■これまでの経緯

■今回の委員会での報告・審議事項

1 石材の取扱いについて【報告】

2 解体範囲の見直しに伴う復旧勾配の変更【報告】

参考図 石材復旧取扱図（H121）

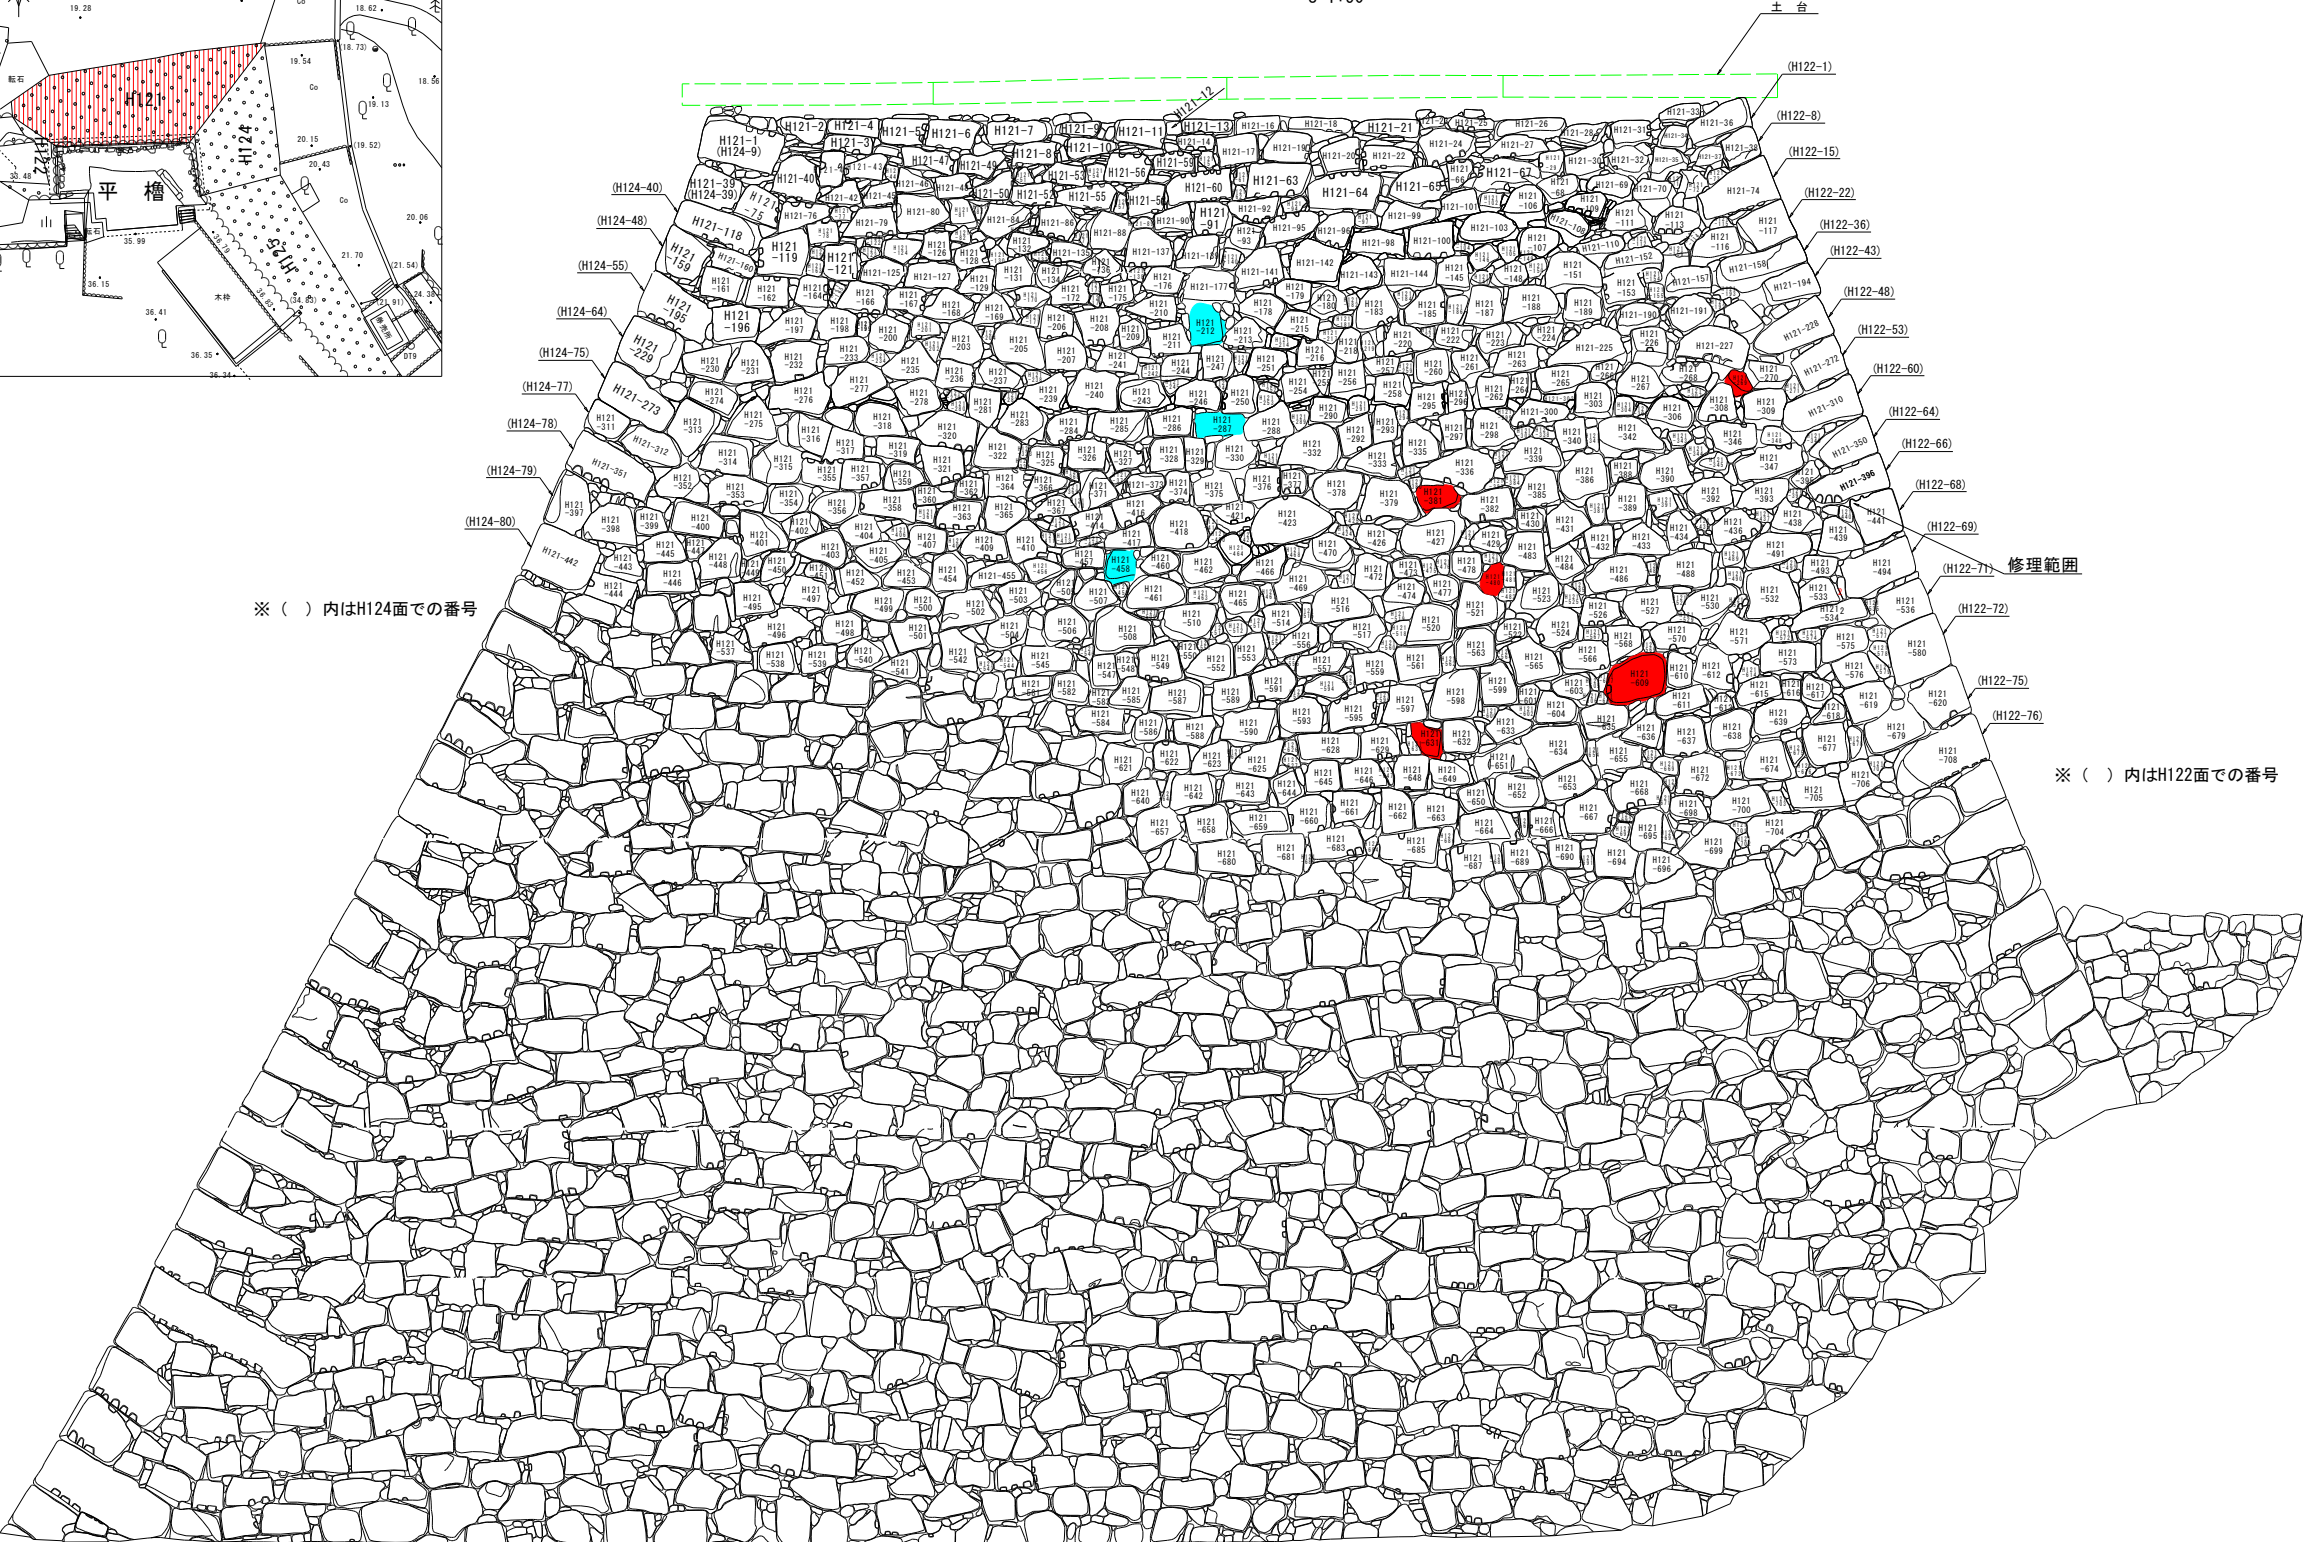
- ・H121、H122: 石材補修、新補石材の交換が**必要**
- 他の石垣面については石材補修、新補石材の交換は不要

縦断図

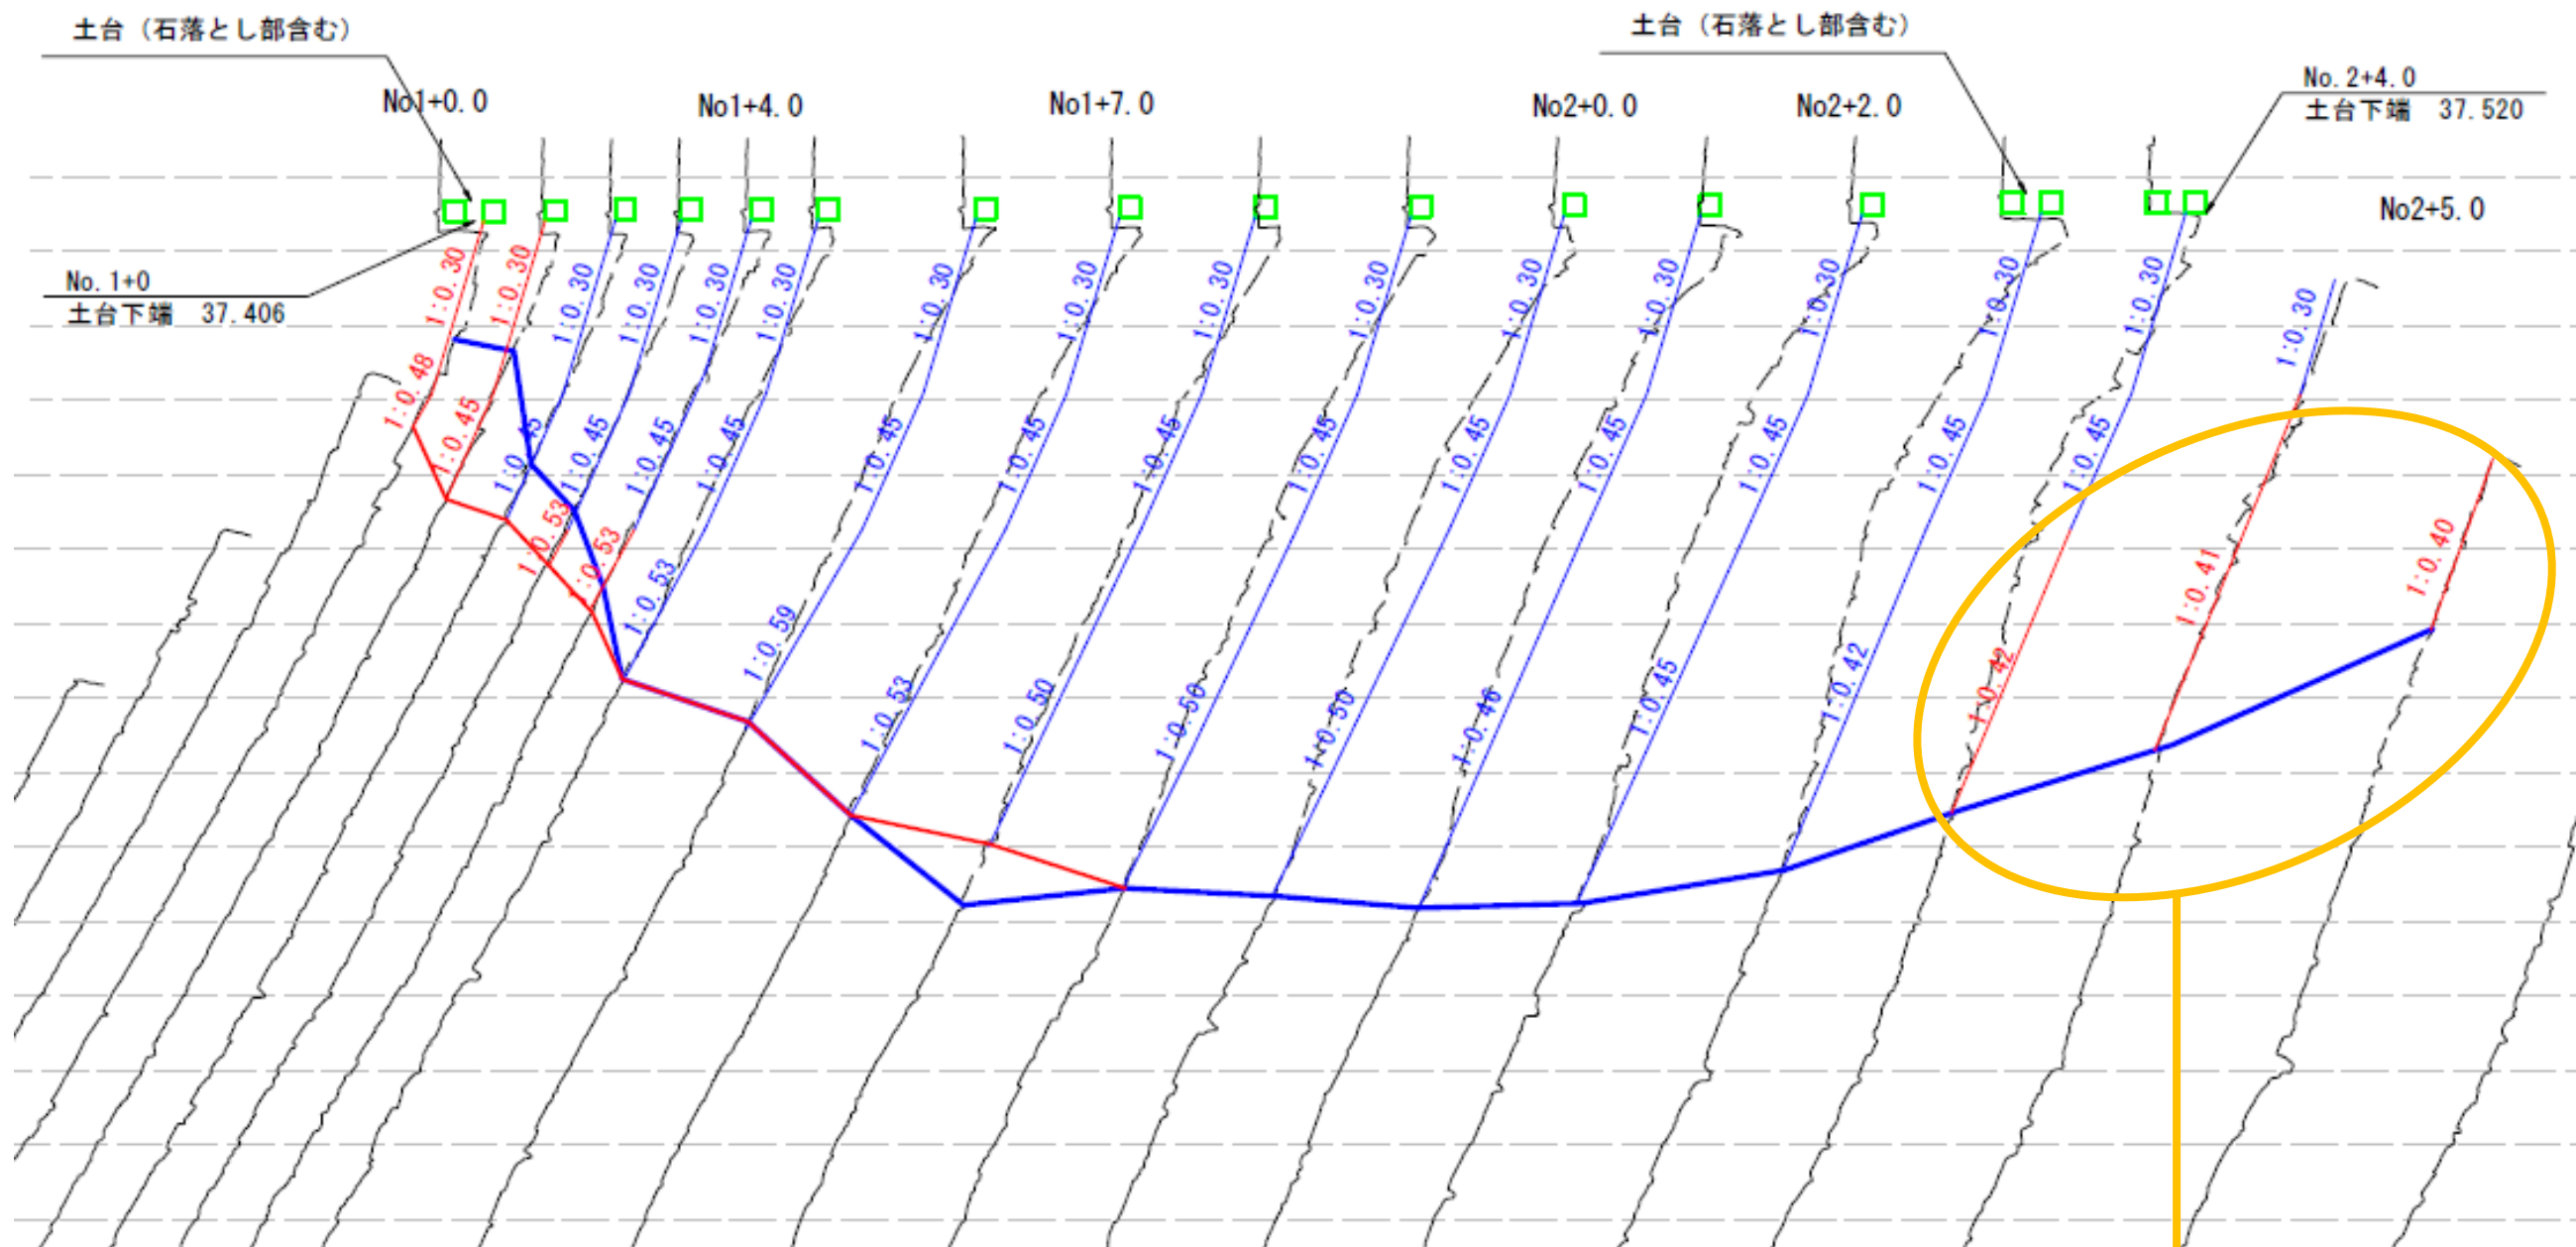
R3.10.18委員会提示資料において 解体範囲下端と勾配が乖離して いた箇所について復旧勾配の変更
